Oggetto : Osservazioni relative al Progetto definitivo: "Infrastrutture Strategiche L.443/01 (Legge Obiettivo) – Nuovo collegamento ferroviario Torino – Lione; Parte comune italo – francese, Tratta in territorio italiano".

Infrastrutture Strategiche L. 443/01 (Legge Obiettivo). “Nuovo Collegamento ferroviario Torino-Lione - Parte comune italo-francese - Tratta in territorio italiano da confine e Susa-Bussoleno”. Progetto definitivo, verifica di ottemperanza e studio di impatto ambientale artt. 165, 182 del DLgs 163/2006, art. 18 della L.R. 40/1998 e s.m.i.

OSSERVAZIONI

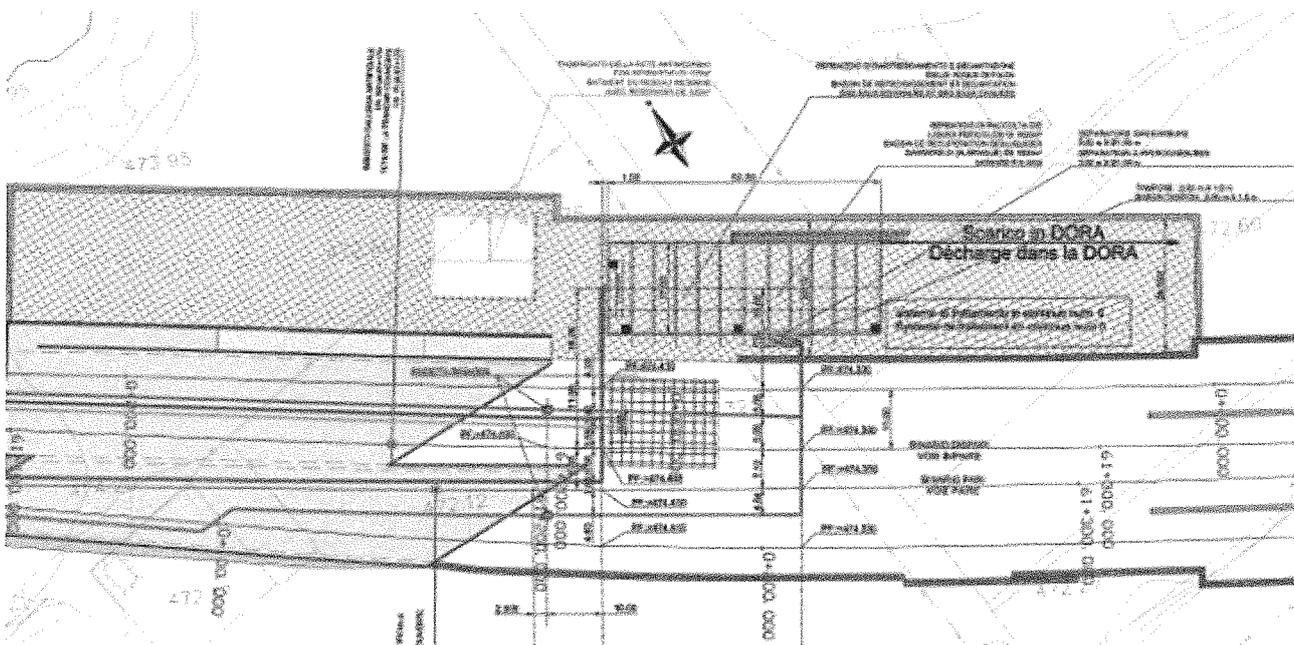
Per quanto riguarda l'utilizzo delle acque captate in sotterraneo, le figure seguenti dimostrano che all'imbocco est del tunnel di base a Mompantero, le acque fuoriescono in tre condutture separate ma al momento dell'immissione in vasca le acque definite dai progettisti freatiche e potabili, comprese quelle calde finiscono in un solo vascone. Si deduce che l'analisi delle acque calde sono state effettuate al momento della captazione e che se immesse nella vasca non sono inquinate a subiranno un trattamento di depurazione. La portata delle acque confluenti è enorme; c'è il rischio che venga immessa nella Dora Riparia acqua inquinata.

Per ciò che riguarda la captazione dei liquidi pericolosi va annotata la dimensione della vasca e quindi l'enorme quantità dei liquidi pericolosi prodotti contenenti evidentemente agenti chimici ed idrocarburi da trattare.

Nuova Linea Ferroviaria Torino Lione - Osservazioni a Progetto Definitivo LTF
BILANCIO AMBIENTALE - emissioni ossidi di azoto (NOx)

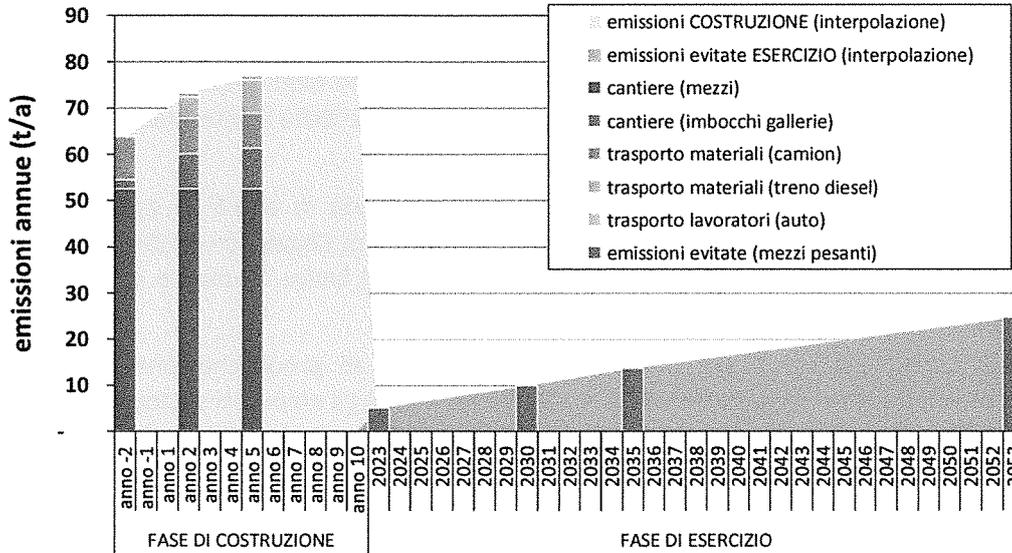
Il SIA LTF omette il confronto delle emissioni in termini di Bilancio Ambientale. Questo può essere valutato ponendo a confronto le emissioni annue evitate nel comprensorio territoriale in fase di esercizio (indicate nel SIA LTF, Tomo 2, Tabella 64, pag. 172) con la sommatoria delle emissioni generate in fase di costruzione nel medesimo comprensorio territoriale (come specificate nel SIA LTF, Tomo 2, Tabelle 39, 41, 50, 53 e 59, da pag. 114 a pag. 128). I flussi di massa giornalieri possono essere facilmente riportati in termini di valori annui tenendo conto che le attività di cantiere si svolgono 7 giorni su 7, 12 mesi su 12 (come indicato nel SIA LTF, Tomo 2, pag. 111). I grafici seguenti indicano il confronto. Risulta del tutto evidente come il bilancio ambientale sia fortemente negativo, in particolare per quanto concerne il parametro PM_{10} . Una verifica puntuale su questi elementi emersi nel presente SIA è imprescindibile.
